**Volvo 850 / C70 I / S70 / V70****Br. art. 3151 269 332**

Sl. 1: Isključivač

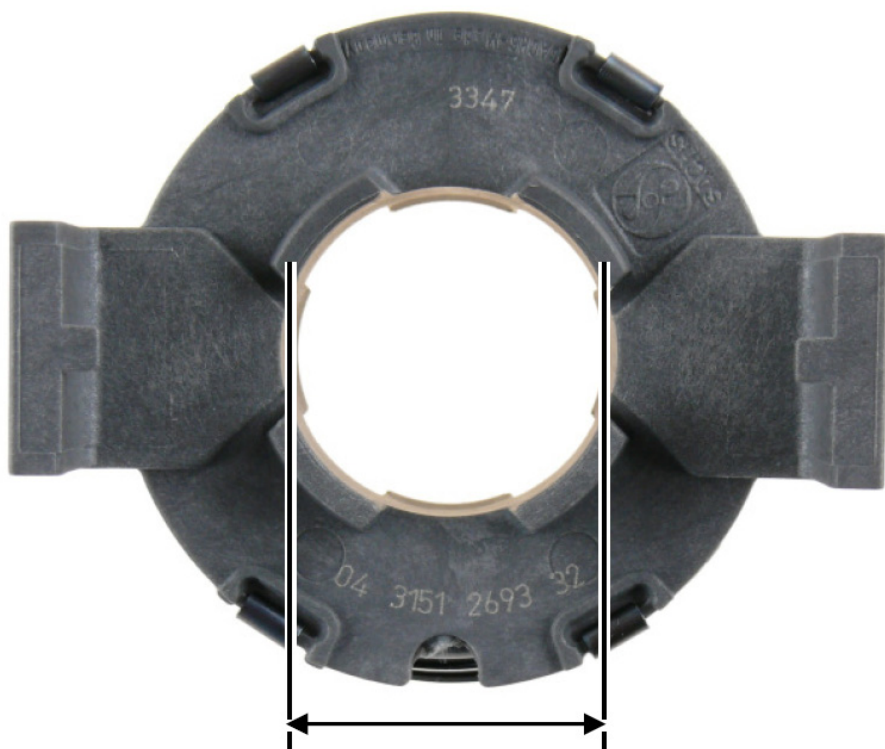
Profil cevi za vođenje je konusan. Prečnik je najveći na onom kraju cijevi za vođenje koja je okrenuta ka motoru. Unutrašnji prečnik isključivača manji je za 0,2 mm u odnosu na prethodnu verziju isključivača (br. art. 3151 216 031).

- Manji zazor između isključivača i cevi za vođenje.
- Buka usled oscilacija svedena na minimum.

Prilikom montaže može da se desi da isključivač otežano klizi iz cevi za vođenje.
To nema negativnog uticaja na kontaktnu površinu isključivača.
